**Oggetto: Decreto DVA-DEC-2011-0000301 del 07/06/2011 – Autorizzazione Integrata Ambientale per l'esercizio della centrale termoelettrica Edison S.p.A. sita nel Candela (FG).
RICHIESTA DI MODIFICA NON SOSTANZIALE**

**MODIFICA NON SOSTANZIALE PER LA
REALIZZAZIONE IMPIANTO, DI FITODEPURAZIONE
PER IL TRATTAMENTO DEI REFLUI CIVILI.**

CENTRALE EDISON CANDELA (FG)

Fig.1 Schema a blocchi situazione attuale.

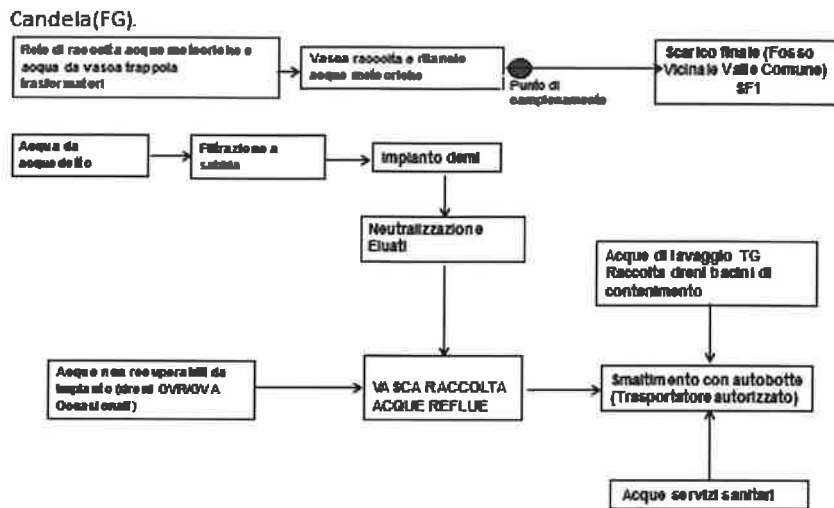
Gli scarichi civili provenienti dai servizi igienici, confluiscono in due impianti ad ossidazione biologica, "A1 e C2", (Vedi planimetria Allegato1), interno alla Centrale, e successivamente inviati come rifiuto, mediante autobotte ad impianti di trattamento autorizzati, come da schema a blocchi allegato in (Fig. 1)

Fig.2

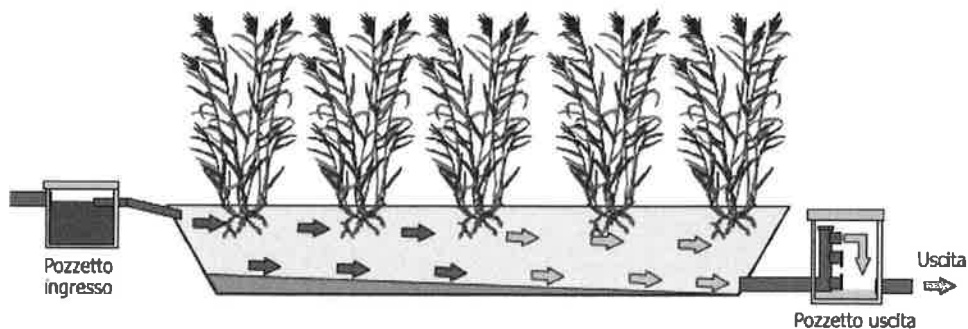
L'impianto da realizzare presso la Centrale sarà di tipo "SFS-h", (Fig.2), a flusso sommerso orizzontale,

Fig. 3

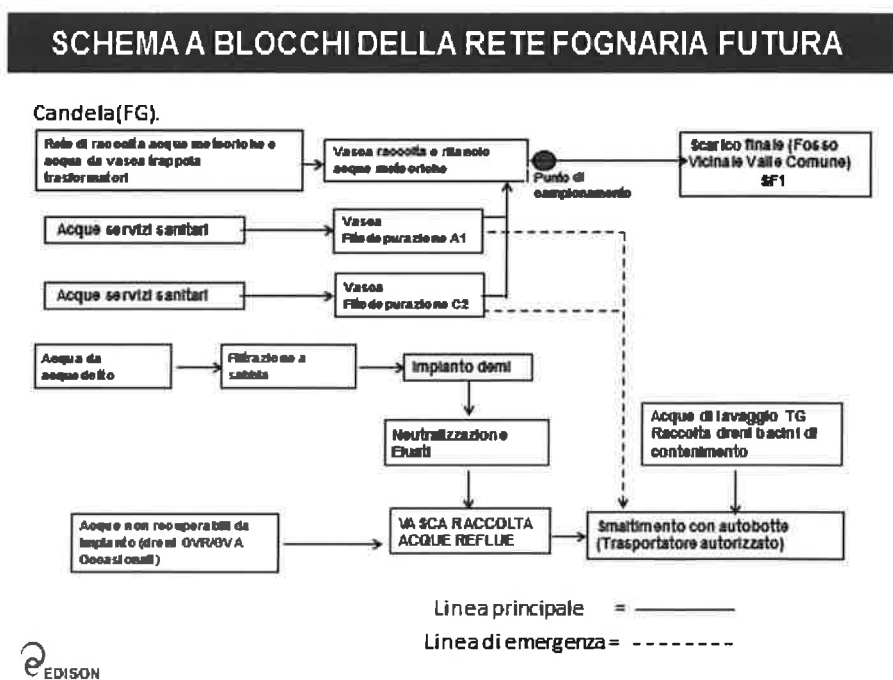
Come si nota nella (Fig.3), a causa della dislocazione attuale, si prevede di realizzare due vasche di Fitodepurazione, Imp."A-1" in area uffici, e Imp."C2" in area imprese, queste confluiscono nella Vasca Raccolta e Rilancio Acque Meteoriche, e proseguono verso lo scarico finale "SF1", (Fosso Vicinale Valle Comune)
